Saint-Philibert

Modification du PLU n°3

Note complétive au dossier d'enquête publique

« Réponses » aux remarques de la MRAE et de la DDT

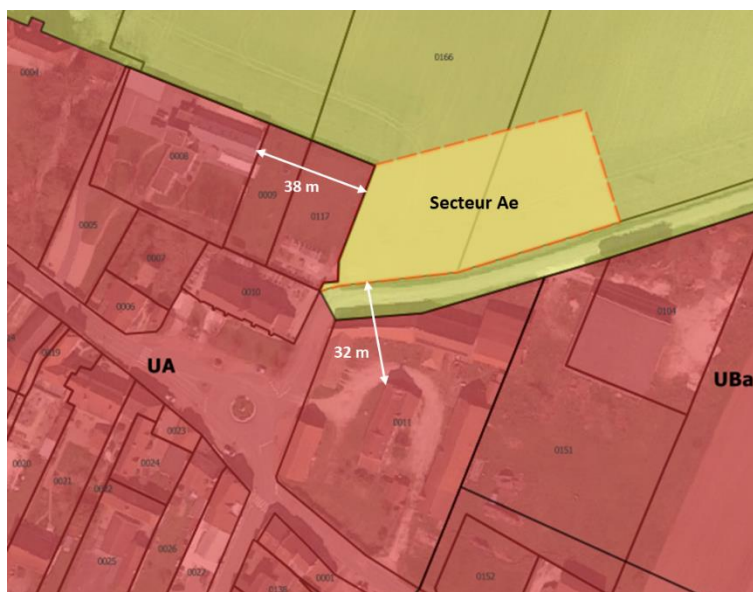
*5/ MRAE : Considérant que les performances énergétique et environnementale du futur bâtiment devront répondre aux exigences définies par la réglementation environnementale RE 2020 ; **des mesures en faveur des énergies renouvelables et des mobilités douces pourraient être inscrites dans le règlement relatif à la zone Ae et dans l'OAP, et le lien avec les actions prévues par le plan climat air énergie territorial (PCAET) de la communauté de communes de Gevrey-Chambertin et Nuits-Saint-Georges, approuvé en avril 2021, mériteraient d'être explicitées.***

- Concernant les mobilités douces, l'OAP mentionne uniquement le seuil de l'équipement, qui marquera son entrée et la continuité de cheminement avec le cœur de bourg.
La municipalité prévoit en effet, l'aménagement/extension des trottoirs existants de part et d'autre de la RD25H et la création d'un passage piéton pour les relier, et ainsi relier les futurs équipements à la mairie. Également, le site proposera des cheminements doux jusqu'au terrain de sport.

Le schéma de l'OAP (et l'additif au rapport de présentation) pourra être complété après enquête publique, pour figurer le principe de continuité de cheminement doux (voir observation n°7).

Secteur Ae

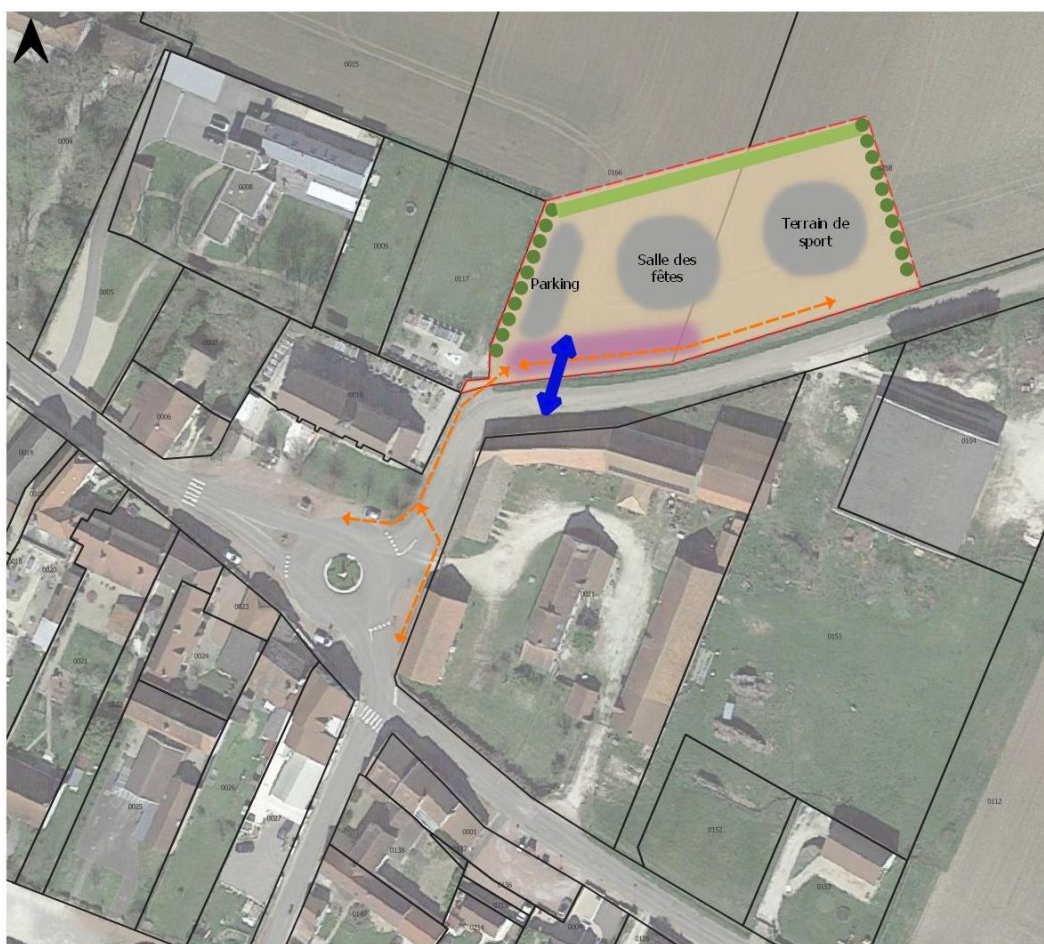
7/ MRAE : Considérant que la prise en compte des enjeux patrimoniaux (périmètre de protection de 500 m de l'église Saint-Philibert, monument historique...) et paysagers (entrée de village côté nord-est, vue sur la Côte) fait l'objet de mesures pour la zone Ae (recul de 8 m des constructions par rapport aux voies, limitation de leur hauteur à 7 m, végétalisation des espaces libres et des interfaces avec les espaces agricoles et naturels limitrophes) et que le projet sera soumis à l'avis de l'architecte des bâtiments de France (ABF) ; **afin de faciliter l'appréciation des mesures définies, il conviendrait d'inclure un schéma d'aménagement à l'OAP précisant l'organisation spatiale du secteur ; des illustrations visuelles, type photomontages, permettraient également de disposer d'une meilleure représentation des effets visuels du projet.**

- Un schéma d'aménagement et des illustrations visuelles pourront être fournies au stade de l'étude du permis de construire, par l'équipe de maîtrise d'œuvre.
- **L'organisation spatiale du secteur pourra toutefois être précisée dans le texte et sur le schéma de l'OAP** : le parking se situera à l'Ouest, contre le cimetière, puis sera bordée de la salle des fêtes, et le terrain de sport prendra place à l'Est.

L'OAP pourrait ainsi être modifiée comme suit, après enquête publique, pour intégrer ces évolutions et celles évoquées en supra (observation n°5).

L'OAP porte sur le secteur Ae, d'une surface de 3500 m² environ, destiné à accueillir des équipements publics (←: salle des fêtes **en partie Ouest**, terrain de sport **en partie Est** et parking mutualisé contre le cimetière.→)

Un seuil marquera l'entrée de l'équipement public et la continuité de cheminement avec le cœur de bourg. **Des cheminements sécurisés relieront les équipements entre eux également.**
